Product Change Notice (PCN)

件名: RH850 シリーズ 米沢生産品の Final Test・外観・梱包工程の拠点変更

発行日: 8/29/2025

梱包仕様

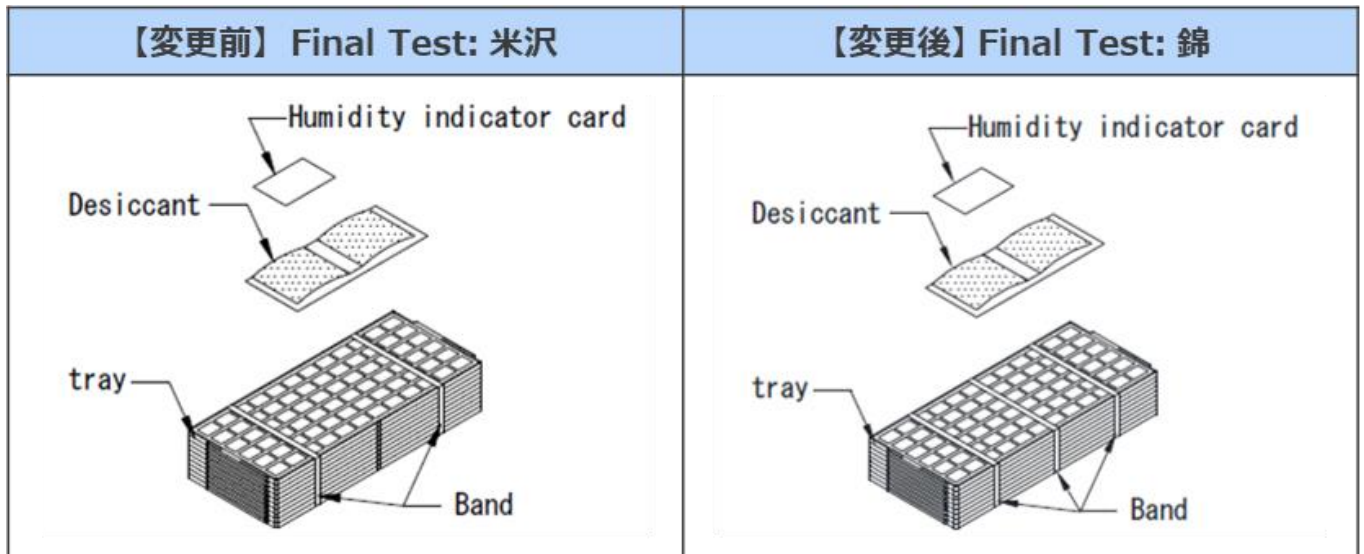
BGA 品は梱包仕様が変わります。(Band 2本→3本に変更, 下記参照)

尚、LQFP 品は梱包仕様の変更はありません。
